電力需給逼迫の下での原子力発電所の運転に関する要望に対する回答

平成24年7月6日

関西電力株式会社

大飯発電所3号機、4号機の再稼働に向けた体制

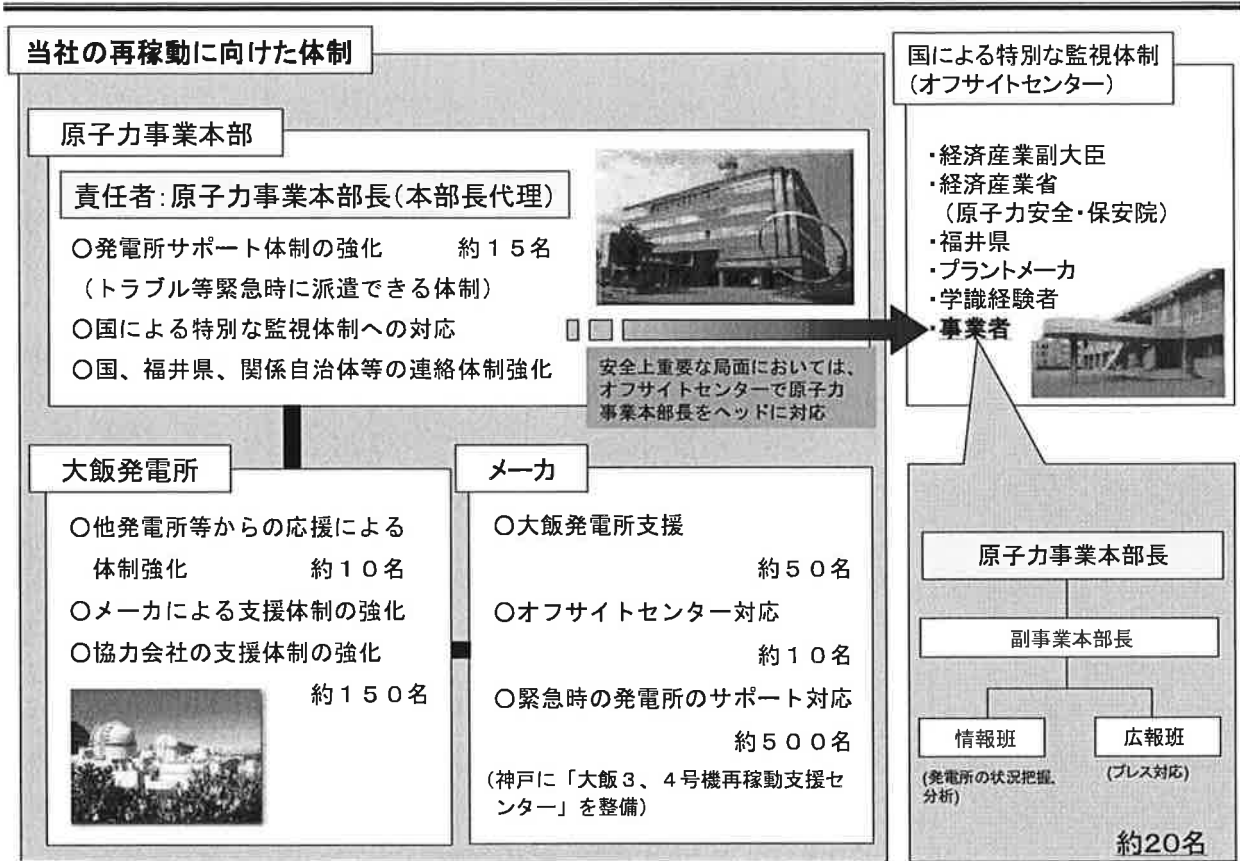
要望 5.

期間中の管理体制を強化すること。(土日を含む)

大飯発電所3、4号機の再起動にあたりましては、万全を期して行うべく安全管理体制の強化を図っており、すでに原子力事業本部や大飯発電所、オフサイトセンターに特別な対応体制を構築するとともに、期間中におけるメーカーや協力会社の支援体制を強化しているところです。(添付資料1参照)

具体的には、原子力事業本部においては、原子力事業本部長の下に特別な体制を構築し、トラブル発生等の緊急時には、直ちに発電所に駆けつけられるようサポート体制を強化するとともに、国による特別な監視体制に対応して、当社側でもオフサイトセンターに常駐し、安全上重要な局面においては、原子力事業本部長がオフサイトセンターで指揮を執ることとしています。さらに、国、福井県、関係自治体等の連絡体制の強化も図っています。

大飯発電所の体制強化については、他発電所等から経験豊富な社員を応援に赴かせるとともに、メーカー、協力会社による支援体制も強化し、再起動に万全を期した点検体制を構築しています。

メーカーでの体制強化としては、オフサイトセンターでの対応のほかに、万が一の緊急時に対応を検討し支援いただくため、神戸市に「大飯3・4号機再稼働支援センター」を整備していただいています。
